設計及び工事計画認可申請書の一部補正について

美浜発電所第3号機

設計及び工事計画認可申請書の一部補正

美浜発電所第3号機 設計及び工事計画認可申請書の一部補正 補正前後比較表

【資料6-3 蓄電池（3系統目）と充電器（3系統目蓄電池用）の耐震設計の基本方針】

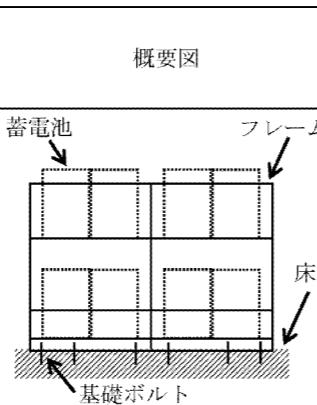
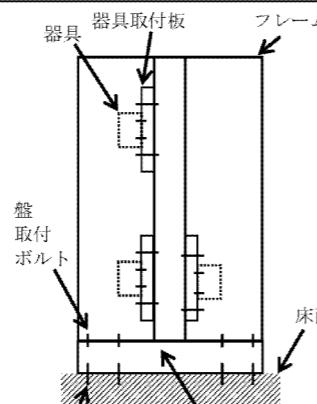
変更前			変更後			備考
主要区分	計画の概要		概要図			
	主体構造	支持構造				
蓄電池 (3系統目)	自立型	蓄電池はフレームにて固定する。フレームは基礎ボルトにて床面に据え付ける。		3. 耐震設計の基本事項 3.1 構造計画 機器は、原則として剛構造とする。	3. 耐震設計の基本事項 3.1 構造計画 機器は、原則として剛構造とする。	
充電器 (3系統目蓄電池用)	自立閉鎖型	器具はボルトにて器具取付板に固定する。器具取付板はボルトにてフレームに固定する。フレームは盤取付ボルトにて据付架台に固定する。据付架台は、基礎ボルトにて床面に据え付けられる。				
						記載の適正化 (頁番号の変更)

【資料6-3 蓄電池（3系統目）と充電器（3系統目蓄電池用）の耐震設計の基本方針】

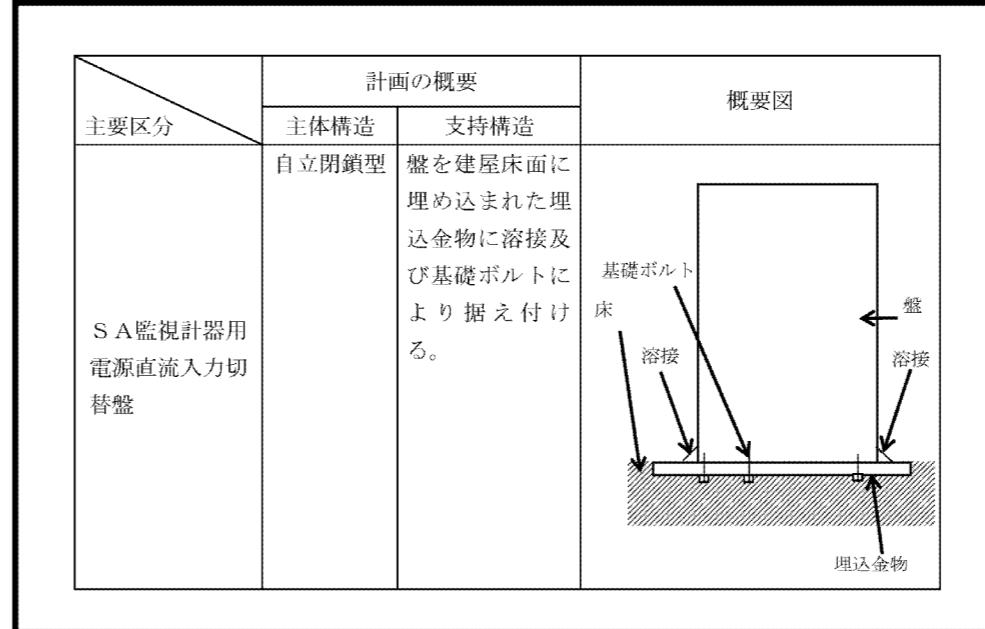
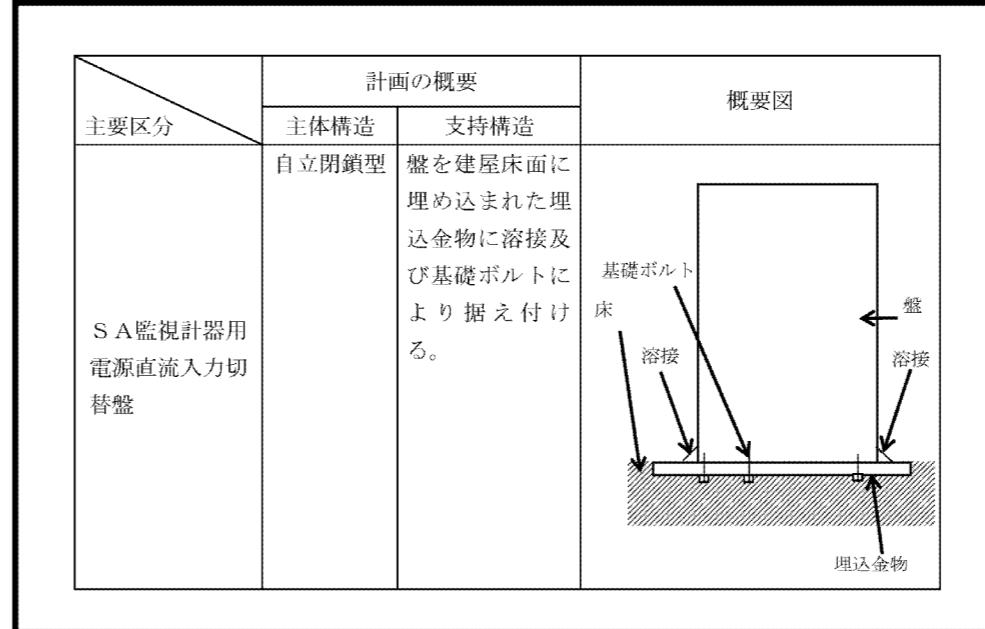
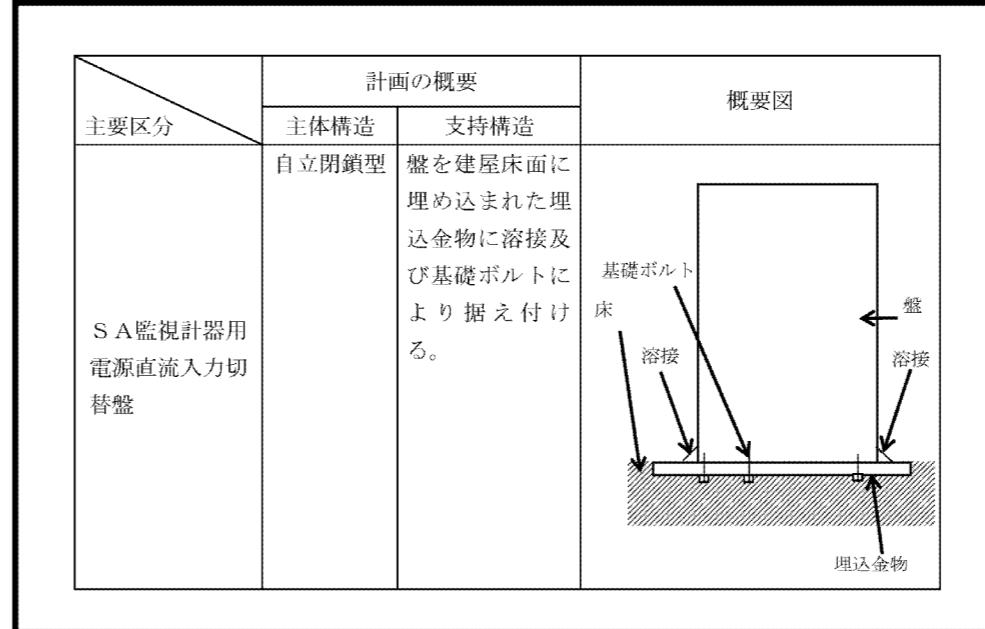
主要区分	計画の概要		概要図	主体構造	支持構造	S A監視計器用 電源直流入力切替盤	自立閉鎖型	盤を建屋床面に埋め込まれた埋込金物に溶接及び基礎ボルトにより据え付ける。		記載の適正化
主要区分	計画の概要		概要図									
	主体構造	支持構造										
S A監視計器用 電源直流入力切替盤	自立閉鎖型	盤を建屋床面に埋め込まれた埋込金物に溶接及び基礎ボルトにより据え付ける。

【資料6-4-1 蓄電池（3系統目）の耐震計算方法】

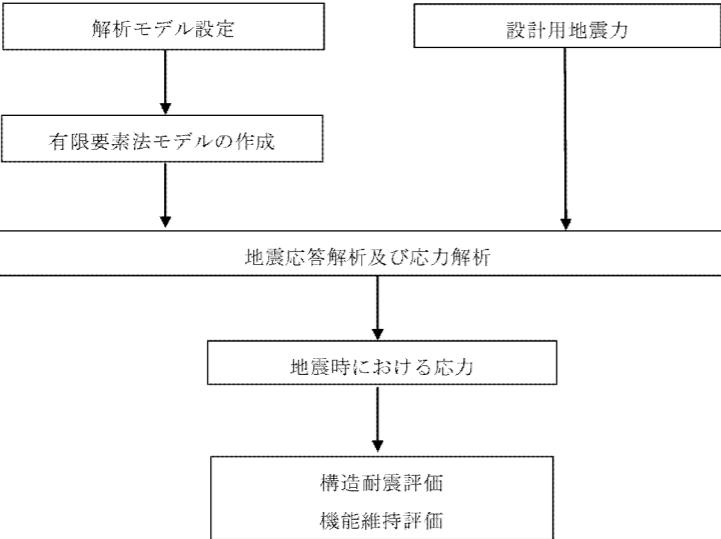
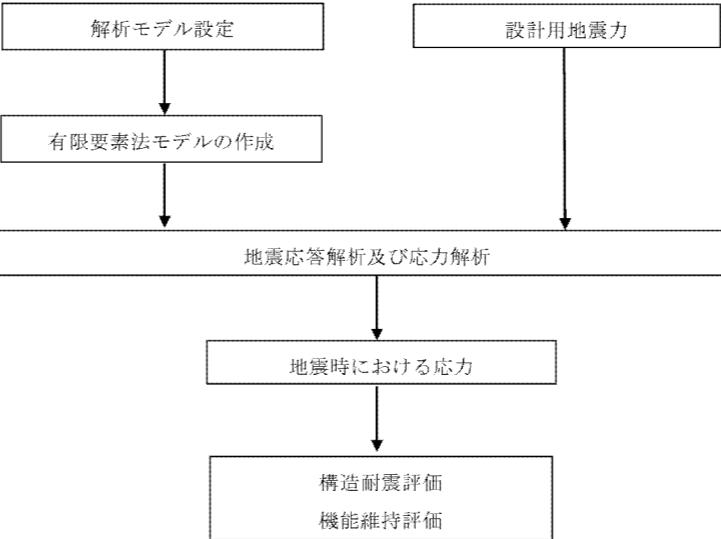
変更前	変更後	備考
<p>2.2 評価方針</p> <p>蓄電池（3系統目）の応力評価は、資料6-3「蓄電池（3系統目）と充電器（3系統目蓄電池用）の耐震設計の基本方針」にて設定した荷重及び荷重の組合せ並びに許容限界に基づき、「2.1 構造の説明」にて示す蓄電池（3系統目）の部位を踏まえ「3. 耐震評価箇所」にて設定する箇所に作用する応力等が許容限界内に収まることを、「4. 地震応答解析及び応力評価」にて示す方法にて確認することで実施する。また、蓄電池（3系統目）の機能維持評価は、「5. 機能維持評価」にて示す方法にて確認することで実施する。</p> <p>蓄電池（3系統目）の耐震評価フローを第2-1図に示す。</p>  <pre> graph TD A[解析モデル設定] --> B[有限要素法モデルの作成] C[設計用地震力] --> B B --> D[地震応答解析及び応力解析] D --> E[地震時における応力] E --> F[構造耐震評価 機能維持評価] </pre> <p>第2-1図 蓄電池（3系統目）の耐震評価フロー</p> <p>2.2 評価方針</p> <p>蓄電池（3系統目）の応力評価は、資料6-4「蓄電池（3系統目）、充電器（3系統目蓄電池用）及びSA監視計器用電源直流入力切替盤の耐震設計の基本方針」にて設定した荷重及び荷重の組合せ並びに許容限界に基づき、「2.1 構造の説明」にて示す蓄電池（3系統目）の部位を踏まえ「3. 耐震評価箇所」にて設定する箇所に作用する応力等が許容限界内に収まることを、「4. 地震応答解析及び応力評価」にて示す方法にて確認することで実施する。また、蓄電池（3系統目）の機能維持評価は、「5. 機能維持評価」にて示す方法にて確認することで実施する。</p> <p>蓄電池（3系統目）の耐震評価フローを第2-1図に示す。</p>  <pre> graph TD A[解析モデル設定] --> B[有限要素法モデルの作成] C[設計用地震力] --> B B --> D[地震応答解析及び応力解析] D --> E[地震時における応力] E --> F[構造耐震評価 機能維持評価] </pre> <p>第2-1図 蓄電池（3系統目）の耐震評価フロー</p>
